Planfeststellung für den Ausbau der OD Syke im Zuge der B 6 Ihr Zeichen 66.85 12 / 40.9

vielen Dank für die Zusendung der Planungsunterlagen. Wir nehmen zu dem Vorhaben wie folgt Stellung:

[5.] Ausbesserung „Hachepark“

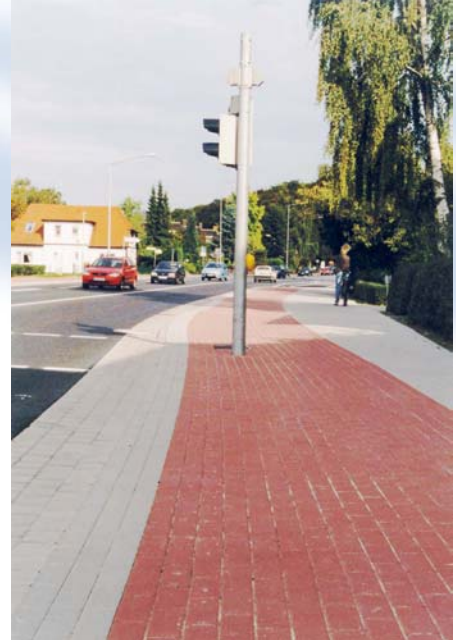
In einem früheren Bauabschnitt wurde bereits im Bereich Hachepark gebaut.

Dort muss die Verkehrsführung sicherlich überarbeitet werden: zur Zeit stehen zwei Ampelmasten mitten auf dem Geh-Radweg. Das ist zumindest gefährlich, insbesondere im Dunkeln. Jedenfalls ist es nicht vereinbar mit der VwV-StVO und ERA 95 – schon gar nicht für Neubauten.

Da hier obendrein gefastetes Kleinpflaster gelegt wurde, bitten wir, die Pflasterung hochzunehmen und neu zu machen, und dabei Gehwege von Radwegen zu trennen.
